事業名： いわき市新病院利便施設設置・運営等事業（売店）			
No.	質問事項	回答	備考
1	募集要項P2 2(3)⑥ア(イ) 加算額 提案割合の対象から、切手・葉書・印紙等の有価証券類、新聞・雑誌・書籍・取次サービス等の薄利品は、除外してよろしいでしょうか。	提案割合については、有価証券類や薄利品などを含めた総売上額に乗じるものであり、対象から除外することは不可とします。提案割合の決定に際し、これらの売上も勘案願います。	レストラン、カフェ、理容室、美容室にも共通の回答とします。
2	募集要項P10 7(5)② 賃借料加算等について 提案割合に乗じる「年間売上見込額」は、各社の提案売上見込額となりますでしょうか。もしくはコンビニであれば、各社の平均値をベースとする等の措置をとられる可能性はございますでしょうか。	各事業者の提案売上見込額となります。なお、売上等の実現性がないと判断される場合、評価値を減点することもありますので、適切な積算をお願いします。	レストラン、カフェ、理容室、美容室にも共通の回答とします。
3	要求水準書P1 2(3)① ゴミ置場 店舗で出たゴミを置くスペースを、区画外の別の場所に確保する事は可能でしょうか。	店舗で発生したゴミを置くスペースとしては、1階フロアのX1通り、Y5-6通りに利便施設共用のゴミ庫を設けています。また、売店、レストラン、カフェにおいては、利用者の利便性確保の観点から、店舗内には利用者用のゴミ箱を設置願います。	レストラン、カフェ、理容室、美容室にも共通の回答とします。
4	要求水準書P1 2(3)① 番重置場 番重を置くスペースを、区画外の別の場所に確保する事は可能でしょうか。	不可とします。店舗区画内で対応願います。	レストラン、カフェ、理容室、美容室にも共通の回答とします。
5	要求水準書P1 2(3)※ 貸付面積 予定されている店舗区画外の店舗入口付近のスペースを工事が必要としない展示、受付等のサービス展開として貸付してもらうことは可能でしょうか。（2.5㎡から3㎡程度）	売店店舗入口付近は、外来患者さんやスタッフ等が多数利用する主要動線であり、他の用途で使用することが難しい場所であることから、貸付けは不可とします。

事業名： いわき市新病院利便施設設置・運営等事業（レストラン）			
No.	質問事項	回答	備考
1	募集要項P14 参考 その他 現状の、職員食堂、一般レストラン、自動販売機の月間平均売上、利用者数をお教えてください。	現時点においては、一般食堂として87席、職員食堂として58席が設けられているほか、飲料や冷凍食品の自動販売機が計21台設置されています。 一般食堂及び職員食堂の月間平均利用者数は平成26年が約6,300人、平成27年が約5,700人 月間平均売上は平成26年が約4

○・排水参考図 (給水を天井から取る場合はP Sが必要)

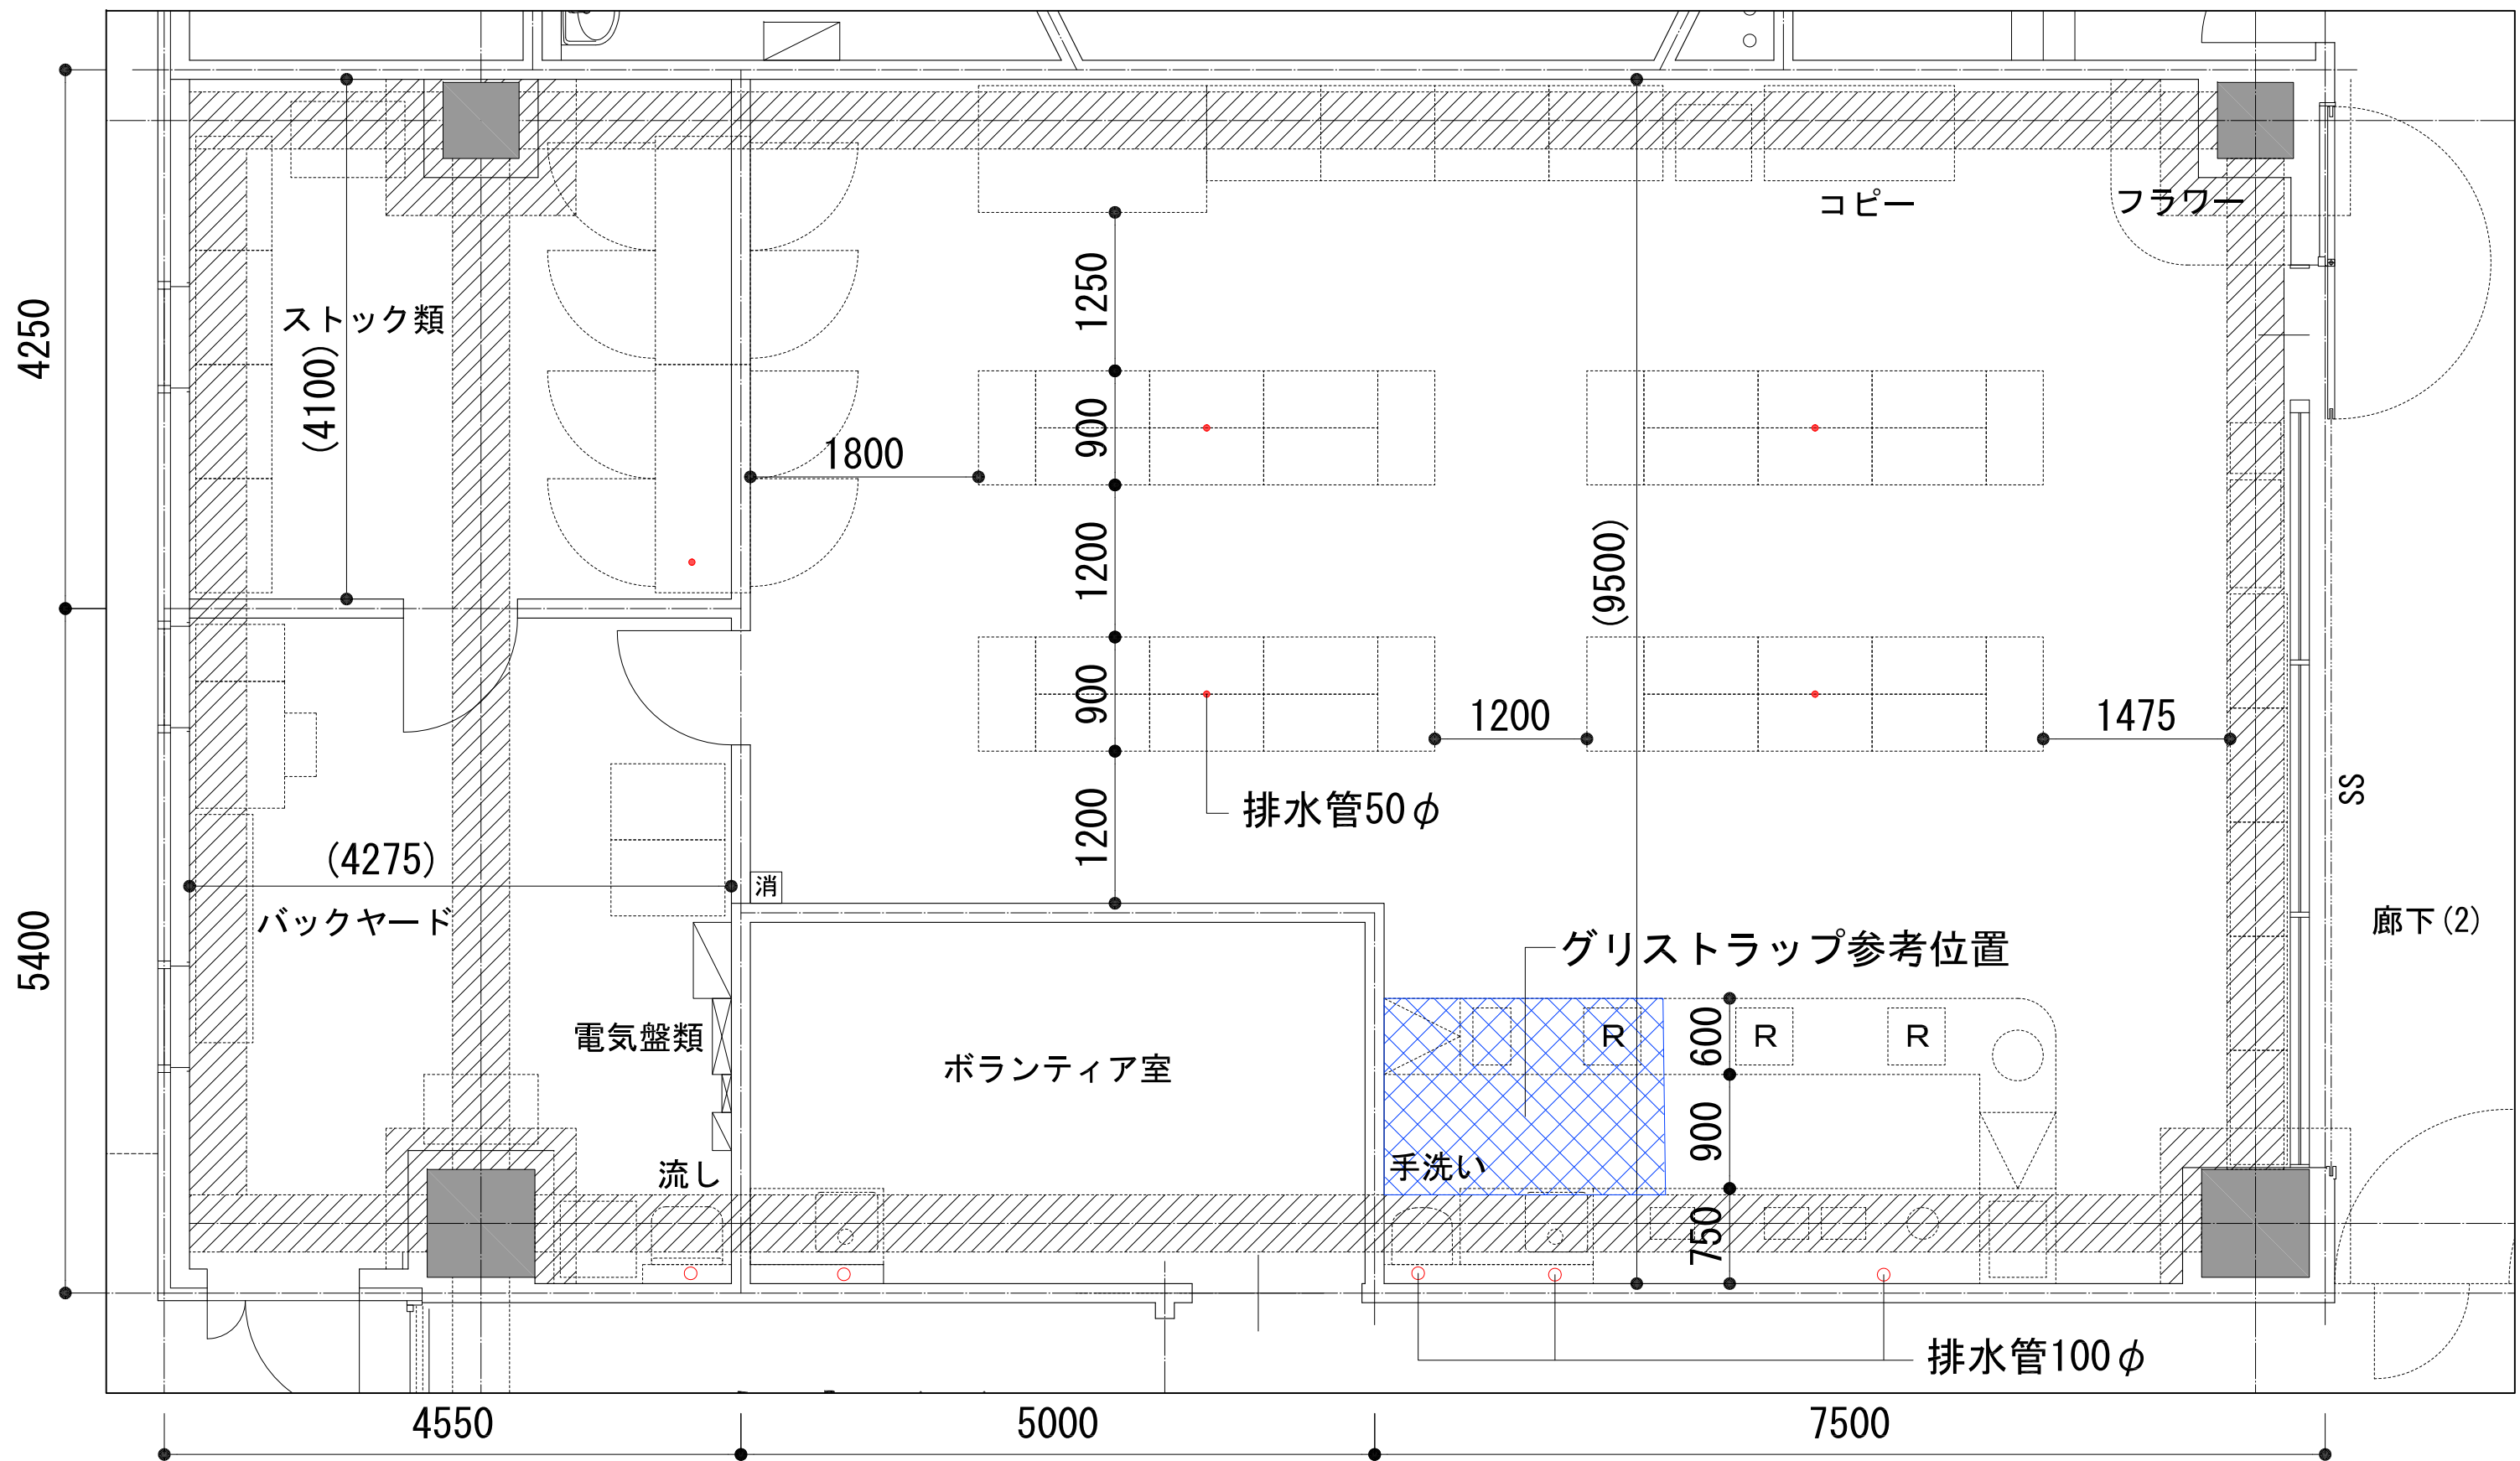
事業名： いわき市新病院利便施設設置・運営等事業（売店）			
No.	質問事項	回答	備考
12	要求水準書P2 4-1(2)② 換気 排気用ダクト（単独系統）の追加は可能ですか。	優先交渉権者の決定後に病院との協議により、本体工事との調整がつく場合は、排気用ダクトの施工は可能です。 なお、工事区分はB工事またはC工事となります。	レストラン、カフェ、理容室、美容室にも共通の回答とします。
13	要求水準書P2 4-1(3)②ア 給排水 排水立上40A1ヶ所を75Aに変更可能ですか。また、立上位置を教えてください。	優先交渉権者の決定後に病院との協議により、排水立上の口径や位置及び本数の変更は可能です。 なお、工事区分はB工事またはC工事となります。	レストラン、カフェ、理容室、美容室にも共通の回答とします。
14	要求水準書P2 4-1(3)③ア その他の設備機器 土間下の給水管工事について土間を打ってからの乗込み又は土間を打つ前に先行で実施する事は可能でしょうか。	優先交渉権者の決定後に病院との協議が必要となりますが、新病院建設事業に影響のない範囲での施工は可能です。	カフェ、理容室、美容室にも共通の回答とします。
15	要求水準書P2 4-1(4) 電気 テナント盤・端子盤の位置は確定しておりますか。また、位置変更に関して可能ですか。	現在はバックヤードに電灯分電盤と端子盤を設置する計画としています。位置の変更は優先交渉権者の決定後に病院との協議となります。	レストラン、カフェ、理容室、美容室にも共通の回答とします。
16	要求水準書P2 4-1(4)① 電気容量 電気容量の増設は可能でしょうか。	事業者負担により電気容量の変更は可能です。	レストラン、カフェ、理容室、美容室にも共通の回答とします。
17	要求水準書P2 4-1(4)① 電気容量 上記において可能な場合、工事区分はA、B、Cのどちらになるでしょうか。	B工事となります。	レストラン、カフェ、理容室、美容室にも共通の回答とします。
18	要求水準書P3 4-1(4)① 電力量計 電力量計は事業者側で設置する事。とありますが、工事区分表では、A工事となっております。どちらが正解でしょうか。	BまたはC工事が正となります。	レストラン、カフェ、理容室、美容室にも共通の回答とします。
